监 理 通 知 单

工程名称：博格华纳（中国）投资有限公司 799.68kWp 光伏电站项目及 1044kWh 储能项目

编号：ZHJL-TZ-002

事由：关于交流电缆外皮破损事宜

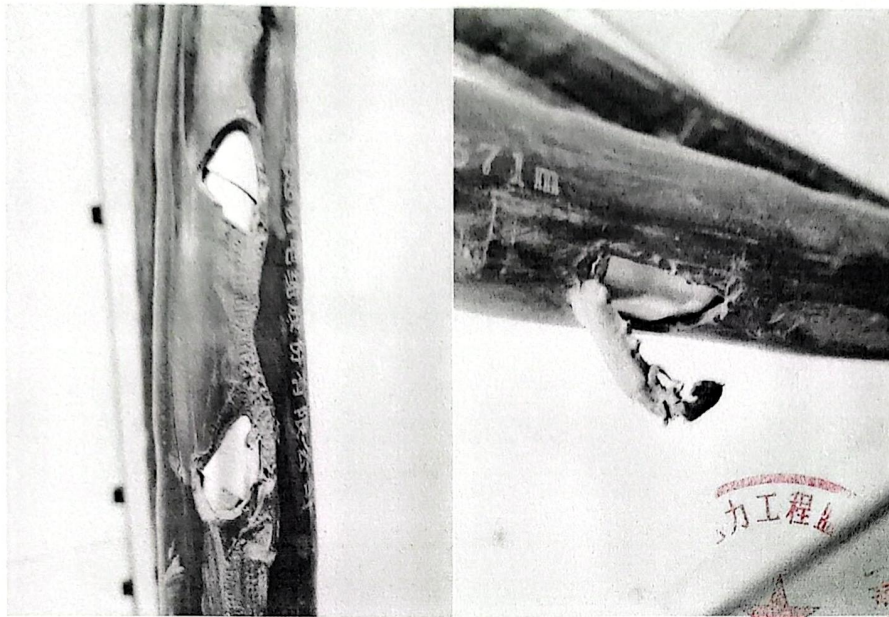
今日交流电缆敷设作业，监理人员在巡查过程中发现，贵方敷设的交流电缆有一根存在多处绝缘皮破损、铠装层外露的情况。

1、对于铠装外露部位，使用与电缆材质相匹配的合格绝缘防护材料（如专业电缆修补胶带、热缩套管等）进行严密包裹防护，确保防护层厚度、绝缘性能等符合相关电气安全标准，恢复电缆的绝缘防护功能。

2、对本项目已敷设的所有交流电缆进行系统性排查，确保无其他类似问题遗漏。若排查中发现新的问题点，需一并整改。
